Contrôle Diagnostic d'assainissement non collectif existant Selon les dispositions de l'arrêté du 27 avril 2012

N° du dossier	000 AI 6				
Date de la visite	16/07/2015				
Personnes rencontrées	Mme RENOULLIN				
Adresse de l'immeuble : 26, Route de SEINE-F	PORT				
ANNEXE					
Code Postal : 91250 Commune : Mo	orsang-sur-seine				
Tel :01 69 89 05 00					
Propriétaire de l'immeuble :					
Nom et prénom :

N° du dossier		000 AI 6
Date de la visite		16/07/2015
Personnes rencontrées		Mme RENOULLIN
Adresse de l'immeuble : 2	26, Route de SEINE-PORT	Г
	MAISON PRINCIPALE	
Code Postal : 91250	Commune : Morsang	g-sur-seine
T-1-04 CO 00 05 00

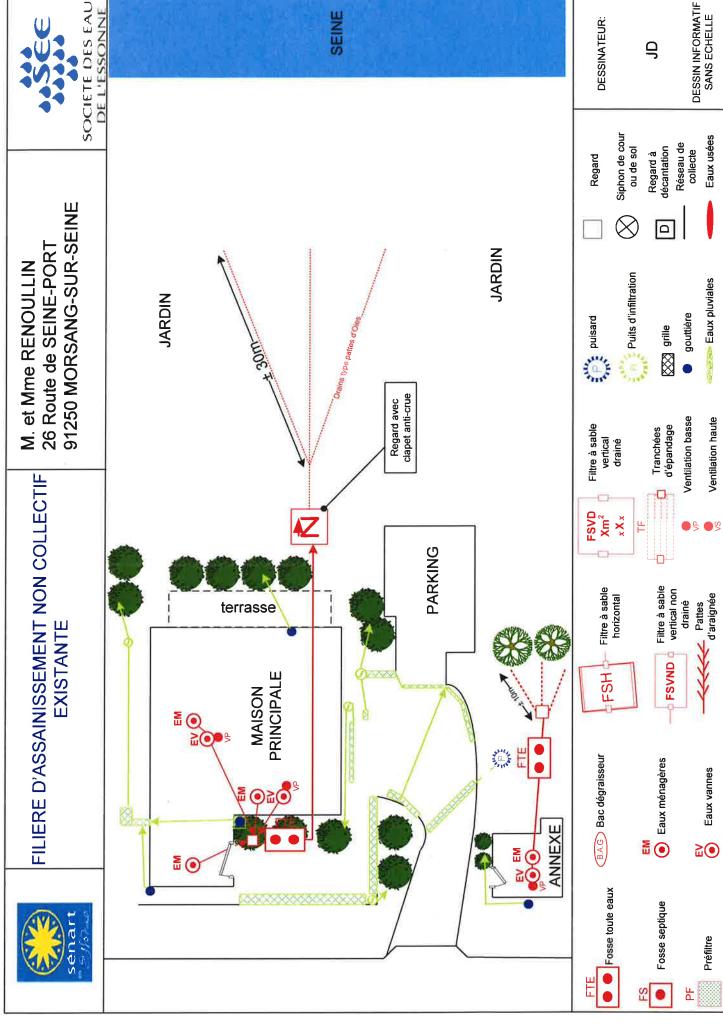
Absence de ventilation secondaire :

Comme préconisé dan l'arrêté du 27 avril 2012 et le DTU 64.1

Cependant cette ventilation ne gêne en rien le bon fonctionnement de l'installation mais son installation est conseillée car la ventilation secondaire permet l'extraction des gaz produits par la fosse.

Absence de regard de répartition :

Ce regard est conseillé afin de vérifier la bonne répartition des effluents et le niveau de colmatage des drains. Ainsi que de permettre un accès pour le nettoyage des drains.
